Modulo per la presentazione delle osservazioni per i piani/programmi/progetti sottoposti a procedimenti di valutazione ambientale di competenza statale

ID: Codice procedura (ID_VIP/ID_MATM): 12691

“Progetto di un impianto eolico denominato “Pitigliano” ubicato nei comuni di Pitigliano (GR) e Sorano (GR) costituito da 20 (venti) aerogeneratori di potenza nominale 7,0 MW per un totale di 140,0 MW con relative opere connesse ed infrastrutture indispensabili”

Immagine 3. Cumulo di una parte di impianti eolici, fotovoltaici e geotermici industriali in progettazione ed esistenti intorno all’eolico industriale “Pitigliano”.

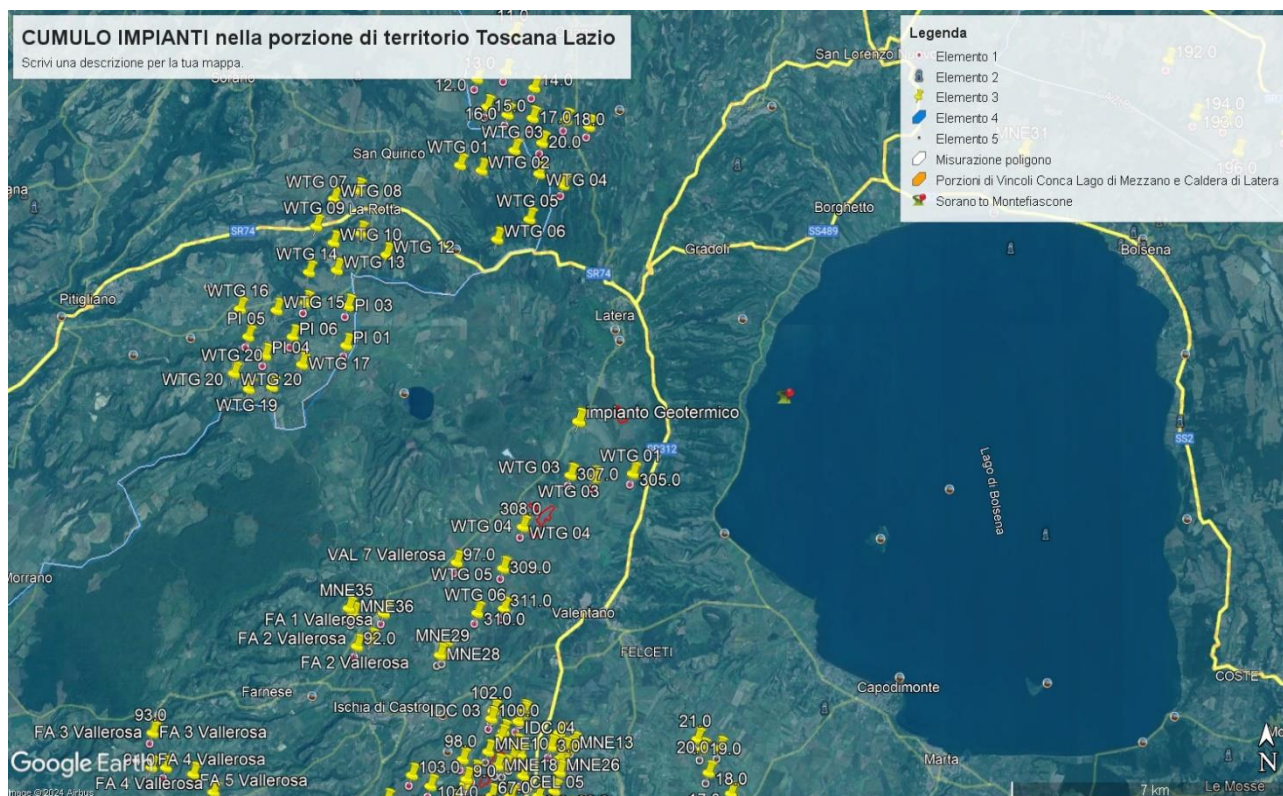
Beni Culturali “*Ambito paesaggistico, geologico e geomorfologico dell’orlo della caldera di Latera ...*” Non vengono nemmeno citati gli impianti eolici in progetto al MASE, il “Rempillo” (6 aerogeneratori) e un altro in verifica amministrativa di 14 aerogeneratori e 72, 6 MW. Ad oggi nei territori di Pitigliano, Sorano e in quello limitrofo potenzialmente potrebbero essere insediati 40 aerogeneratori alti 200 metri e larghi 170. Ma la proponente non cita neanche altri impianti che creerebbero il cumulo e quindi maggiore impatto. Infatti, sul territorio della “Città del Tufo” (Sorano e Pitigliano) impatterebbero anche l’impianto eolico “Montarzo” di Onano con 13 aerogeneratori con le dimensioni ricordate, l’altro eolico industriale nel territorio di Valentano con sette aerogeneratori (stesse dimensioni), gli impianti di Farnese con un minieolico di 3 Torri alte 60 metri già installate in località Poggio del Crognolo e l’impianto eolico industriale “Vallerosa” (7 aerogeneratori alti 200 metri e larghi 158 metri) in procedura VIA presso la Regione Lazio. Inoltre, altri impianti del minieolico già presenti a Valentano, Cellere e Piansano e due progetti eolici industriali con le stesse dimensioni (200 m x 170 m) nel Comune di Ischia di Castro. La valutazione del cumulo non prende neanche in considerazione gli impianti industriali di fotovoltaico e agrivoltaico in progetto a Farnese, Valentano, Ischia di Castro, Cellere. L’impianto geotermico in procedura Via al MASE, progettato nella Caldera di Latera. Quindi è stata effettuata una valutazione del potenziale impatto cumulativo non veritiera a dispetto di quanto affermato dalla proponente che sostiene di aver preso in considerazione uno spazio di 10 km intorno al suo impianto per gli impatti che si creerebbero.

Riguardo al cumulo degli impianti FER, le mappe prodotte dalla proponente riguardano, come già evidenziato, soltanto una parte molto piccola degli impianti FER dell'area intermedia e vasta e in particolare di quelli eolici che contribuiscono a creare un notevole cumulo e la saturazione del territorio tosco laziale. Riguardo al cumulo dei soli impianti eolici si riporta la mappa dell'intervisibilità degli impianti eolici elaborata dall'Associazione nazionale “Amici della Terra”.

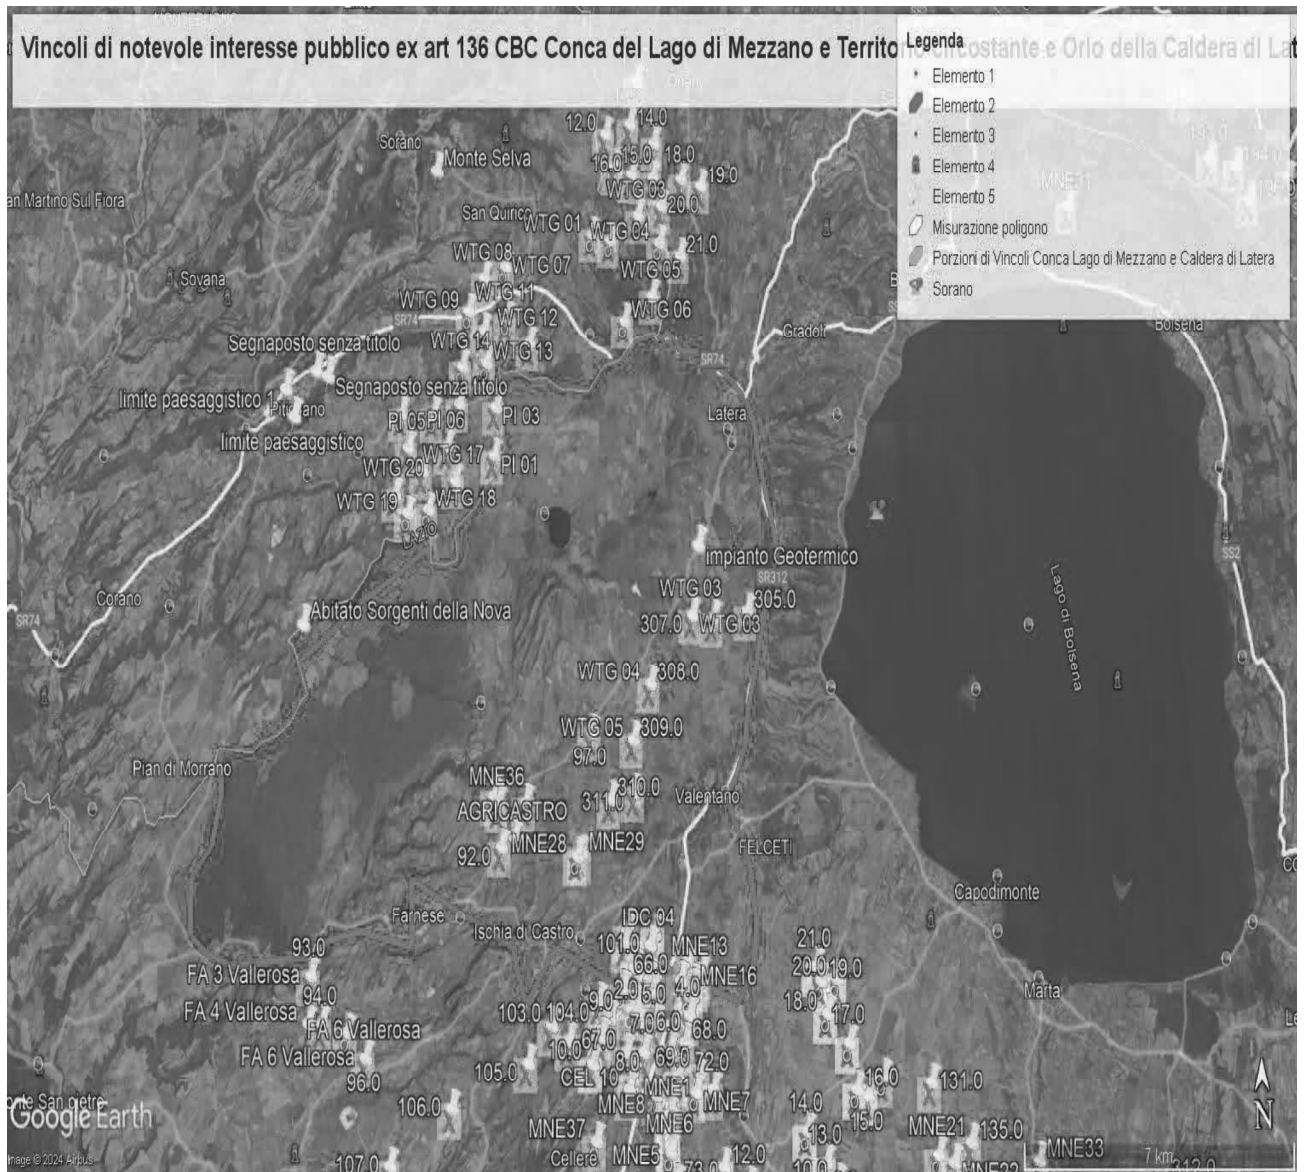
Al contrario si evidenzia che l'impianto eolico industriale citato non solo ricadrebbe con tutti e 20 gli aerogeneratori all'interno delle fasce di rispetto di 3 km di due vincoli paesaggistici di notevole interesse pubblico esistenti nella Regione Lazio e con una parte di essi nel vincolo paesaggistico del Centro abitato di Sorano (GR) quindi in aree non idonee all'installazione di impianti di energia rinnovabile. Addirittura, alcuni aerogeneratori sarebbero ubicati a poche centinaia di metri dai perimetri dei due vincoli paesaggistici laziali ex art 136 del CBC.

Come è illustrato nell'immagine si ribadisce che l'impianto industriale "Pitigliano" ricade completamente all'interno delle fasce di rispetto dei due vincoli di notevole

IMMAGINE n. 2 Impianto eolico industriale “Pitigliano” e distanze aerogeneratori dai Vincoli della Conca del Lago di Mezzano...

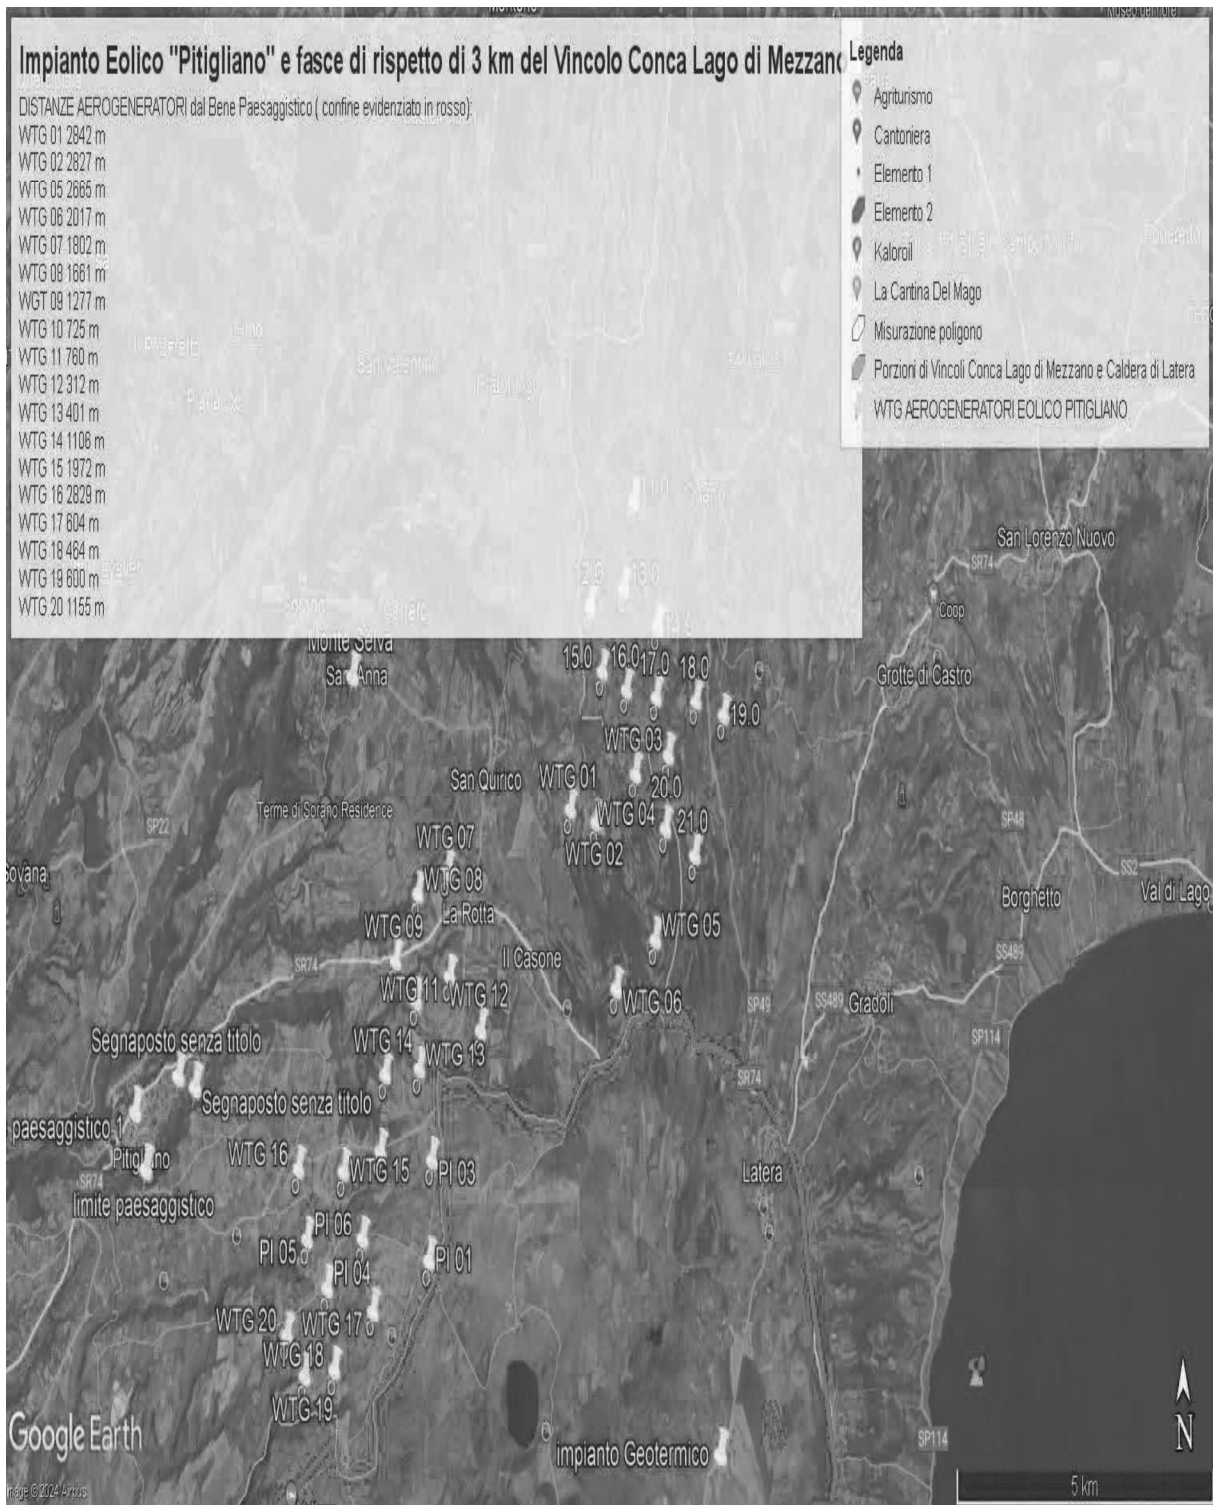
Inoltre, come sostiene la Proponente parte dell'impianto si verrebbe a trovare a 3,5 km dal centro abitato di Sorano. Infatti, tre degli aerogeneratori WTG 08, 09, 10 sono addirittura all'interno delle fasce di rispetto dei 3 km del suo vincolo paesaggistico di notevole interesse pubblico ex art 136 del CBC. Si evidenzia che così si crea

ma nelle sue immediate vicinanze (a soli 100 metri i primi due aerogeneratori) oltre ad impattare sul territorio e sulle economie di cinque Comuni del Lazio (Farnese, Onano, Latera, Valentano, Grotte di Castro e Gradoli) si trova nelle fasce di rispetto dei Beni di notevole interesse pubblico come si è evidenziate nelle Osservazioni precedenti e crea degli impatti negativi anche sui beni naturalistici come verrà dettagliato nell'Osservazione relativa alla Vinca. Inoltre, andrebbe a sommarsi al già enorme cumulo di impianti eolici e fotovoltaici e geotermici che creano una elevata criticità ambientale nella provincia di Viterbo e interferiscono anche con il territorio toscano come si può vedere dalle varie immagini dell'Allegato n. 1.
